1 도시관리계획 결정(변경) 조서

1. 도시계획시설(도로) 변경 조서

◦ 도시계획시설(도로) 결정(변경) 조서

- 도시관리계획 결정(변경)도 (1:1,000)

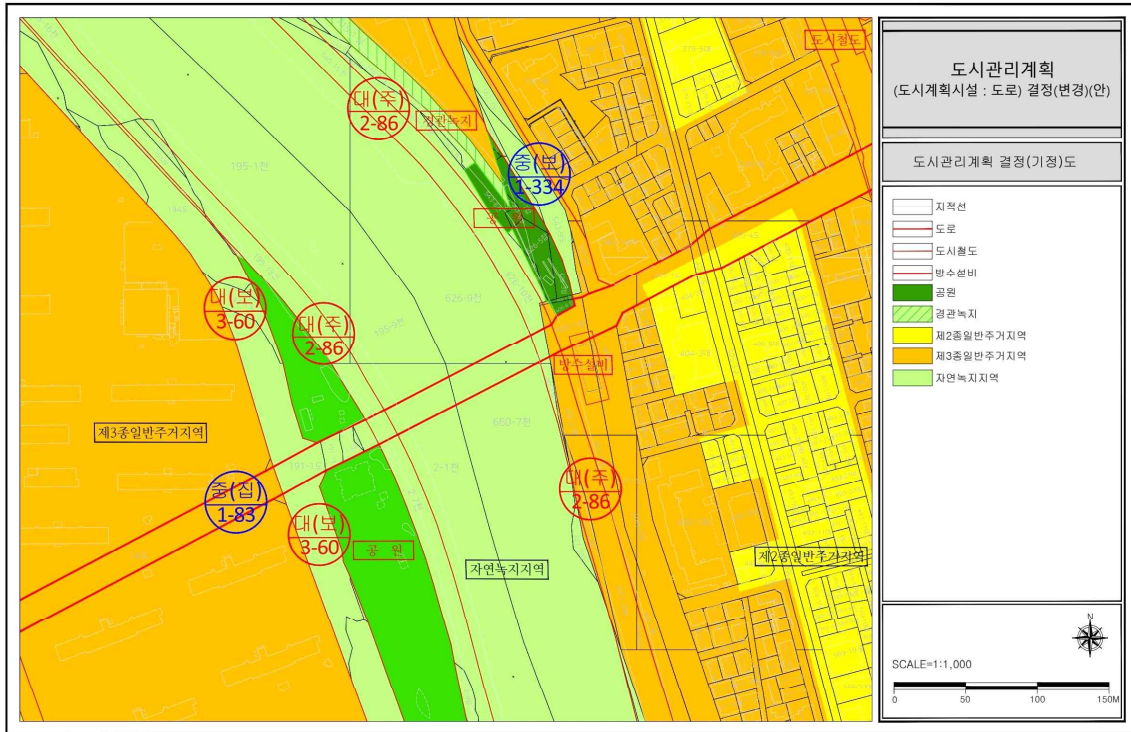
변경전 도로명	변경후 도로명	변 경 내 용	변 경 사 유
중로 1-83	중로 1-83	<ul style="list-style-type: none"> 폭원변경 - 폭원 20m~22m → 20m~29m 	<ul style="list-style-type: none"> 한천교 차로 확장을 통한 교통처리능력 증대 및 원활한 교통흐름 확보와 더불어, 삼발로와의 연계성 강화를 도모하고자함
